SERVICE INFO – INA 0097

Eräisiin apulaitekierron hihnankiristinvarsien rulliin on tehty muutoksia

Mallit: Audi, Ford, Seat, Skoda, Volkswagen

Tuotenro INA: 534 0138 30
534 0145 10
534 0150 10

Kuva 1: Muutos edellisestä mallista (vasen) verrattuna uuteen malliin (oikea)

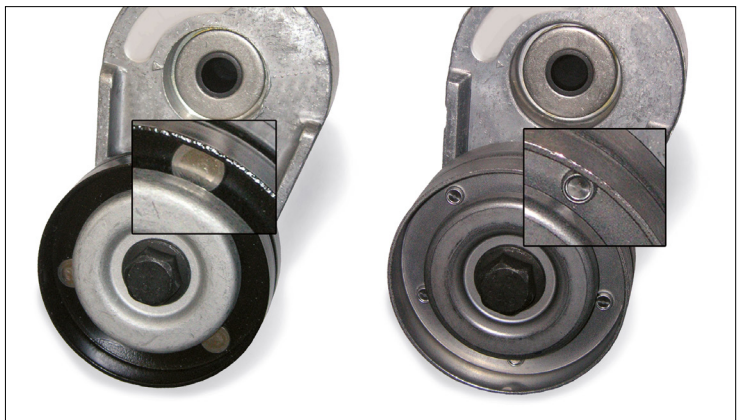
Kiristinrullien erot ovat pinnoitteessa (aiemmin musta ja nyt metallinkiiltainen) ja liitos menetelmässä (aiemmin niitattu ja nyt TOX-menetelmällä).

Siirtymäajan puitteissa toimituksissa voi esiintyä molempia versioita ohjainrullista. Molemmat versiot täyttävät tekniset vaatimukset ja niitä voidaan käyttää rajoituksetta.
